Superposition des schémas directeurs - Plan PC

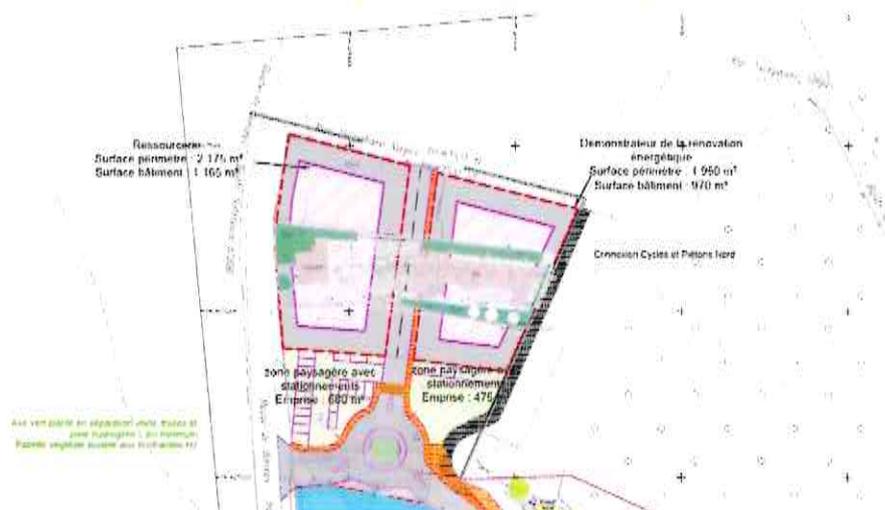
2 – « Le bâtiment actuellement en construction sur la parcelle M28 va-t-il être démoli ou une réflexion est-elle engagée au sujet de sa "reconversion" ?

Question 1.3.1 - Indiquer si la reconversion du bâtiment en construction est envisageable dans le cadre du projet

La démolition ou la conservation du bâtiment sur la parcelle M n°28 sera étudiée en fonction des besoins programmatiques du futur équipement.

Le bâtiment tel que construit pourrait être conservé moyennement des adaptations ou déconstruit (partiellement ou en totalité) dans le cadre d'une dépose sélective soignée et sécurisée de matériaux en vue de leur réemploi.

Figure 1 _ Localisation des points de comptage

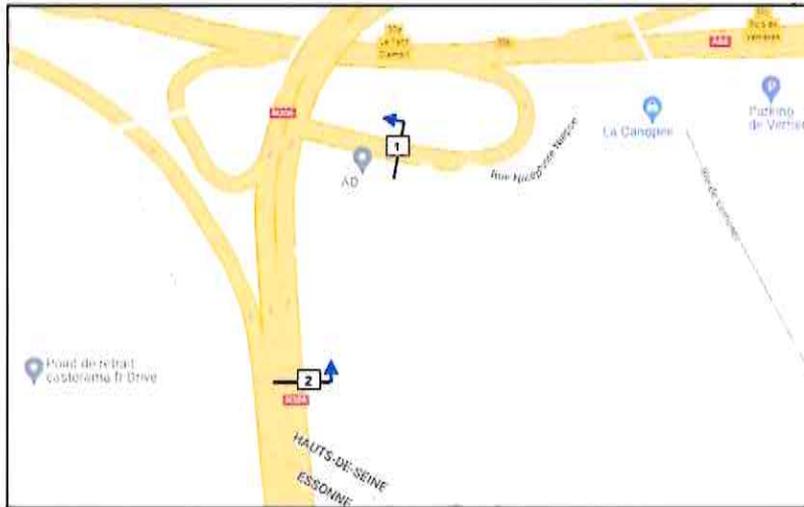
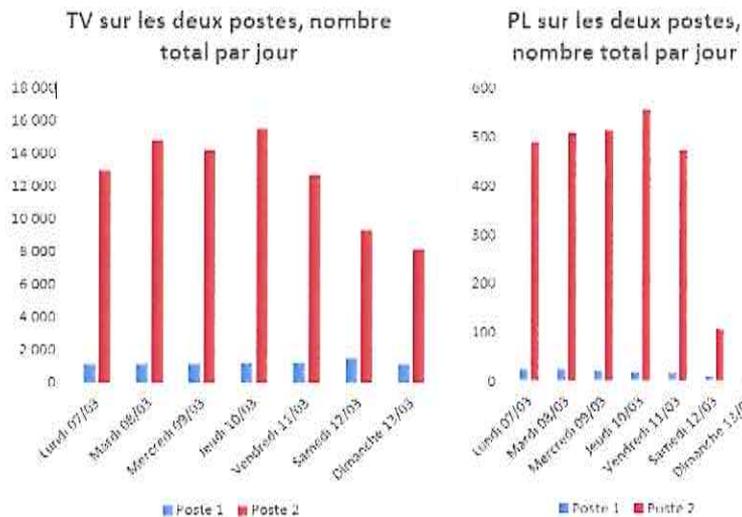
Question 3.1.1 - Présenter les résultats des études de fréquentation du site selon les différents modes de transport et des circulations induites déjà réalisées ainsi que les modalités d'accès à ces études. Indiquer si des investigations complémentaires sont envisagées.

Confirmer que l'accès nord, s'il est retenu, sera dimensionné pour accueillir les véhicules lourds et qu'il sera utilisable dans les deux sens.

Indiquer s'il est envisageable que l'accès nord soit l'unique accès pour les véhicules en provenance du Petit Clamart et qu'une telle disposition fasse l'objet d'une charte entre l'EPT et la commune de Bièvres

Une étude du trafic a été réalisée sur 7 jours (du lundi 07 mars 2022 au lundi 14 mars 2022).

Le débit total tout véhicule est plus de 10 fois plus important sur la N306 pour rejoindre l'A86 que sur la bretelle de sortie de l'A86 allant vers la N306. L'essentiel des véhicules se dirigent donc vers le Nord.

Les véhicules lourds représentaient environ 500 passages par jour pour les jours ouvrés. Par conséquent, le trafic de de véhicules lourds pour la station hydrogène aura un impact minimal sur le trafic actuel.

Une mise à jour de ces études est prévue en 2024.

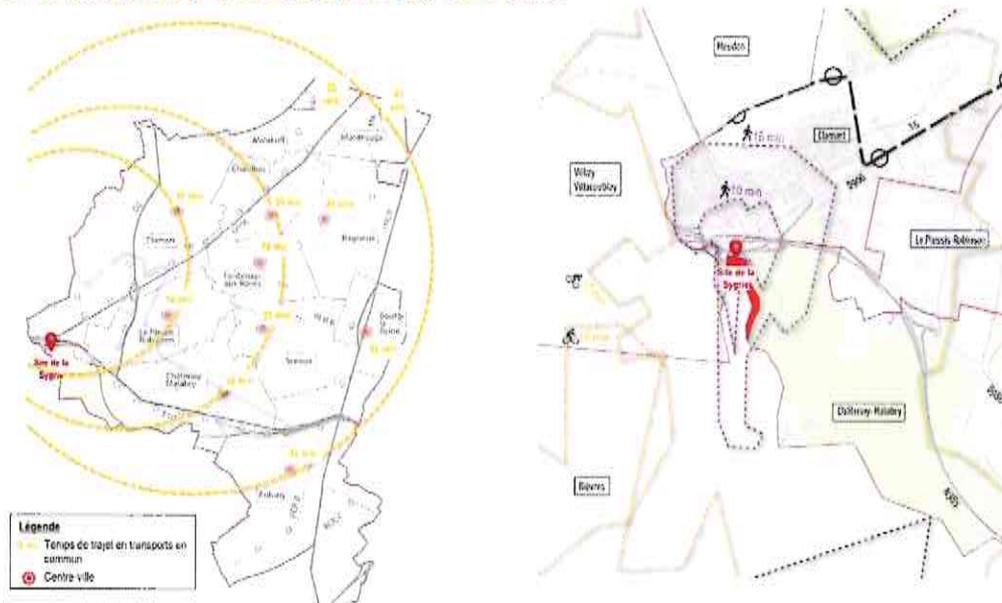
Question 3.1.2 - Indiquer si la desserte du démonstrateur écologique par transport en commun est envisagée.

L'accessibilité du site en transports en commun et en mobilités douce est un enjeu sur lequel l'EPT travaille dans le cadre du projet. L'accessibilité en transports en commun depuis les centres-villes a été analysée, (cf cartes ci-dessous). Le temps de parcours à vélo et à pied a également été analysé. L'amélioration des conditions d'accès, notamment par les transports en commun, sera étudiée dans le cadre du projet. Un contact sera pris avec IDFM pour échanger sur la possibilité d'une desserte en bus de la zone.

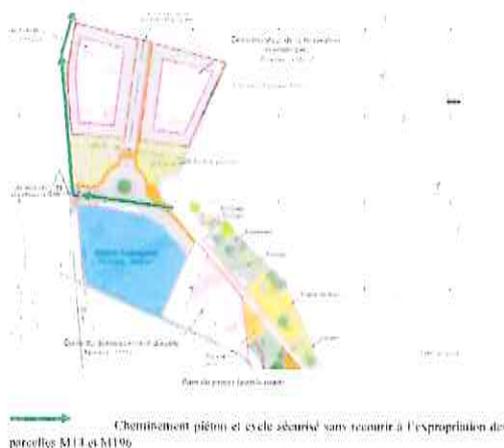
PJ 3 : « On relèvera que le dossier d'enquête justifie explicitement l'acquisition des parcelles au Nord par la nécessité de « la création d'une continuité des aménagements cyclables qui vont permettre la création d'un nouvel itinéraire cyclable permettant d'éloigner les cyclistes de la R11/306 qui est très passante et dangereuse pour les vélos. » (Dossier d'enquête p.42).

Or, il convient de souligner que les travaux d'élargissement du trottoir de la route de Bièvre à Châtenay-Malabry, réalisés avec le concours des départements des Hauts-de-Seine et des Yvelines et achevés en juillet 2023, ont conduit à la réalisation d'un aménagement sécurisé pour les piétons et les cycles longeant la RN 306. Cet aménagement permet donc précisément de sécuriser la connexion cycle et piéton entre la promenade cycle prévue sur la parcelle M17 et le Nord du périmètre de la DUP.

La justification de l'acquisition des parcelles Nord, présentée en page 62 du dossier d'enquête, - soit la nécessité de créer une piste cyclable sécurisée et continue pour les cyclistes provenant du Sud via la piste cyclable de la RD 533 - ne tient donc aucun compte de cet aménagement.

Ainsi, en modifiant le tracé pour que la piste prévue sur la parcelle M17 joigne le nouvel aménagement du trottoir de la RN 306 (au lieu de passer par les parcelles M14 et 196), la promenade projetée permettra de résoudre la coupure cyclable sur l'ensemble du périmètre de la DUP et ce sans recourir à l'expropriation. »
